改善箇所説明図

F800GS

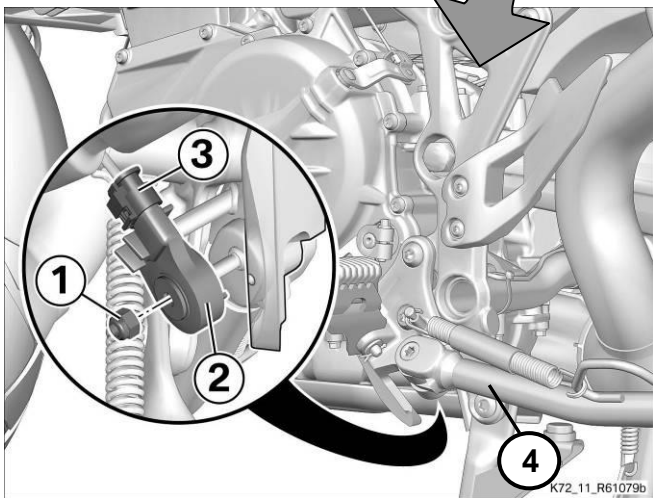
基準不適合発生箇所

サイドスタンドスイッチの成形が不適切なため、防水性が不足しており、当該スイッチ内部に水が浸入することがある。そのため、当該スイッチ内部のショートによる誤作動が発生し、最悪の場合、走行中にエンジンが停止するおそれがある。

改善の内容

全車両、良品のサイドスタンドスイッチに交換する。

サイドスタンドスイッチ上に白ペイントマークを付ける (図示とおりに)
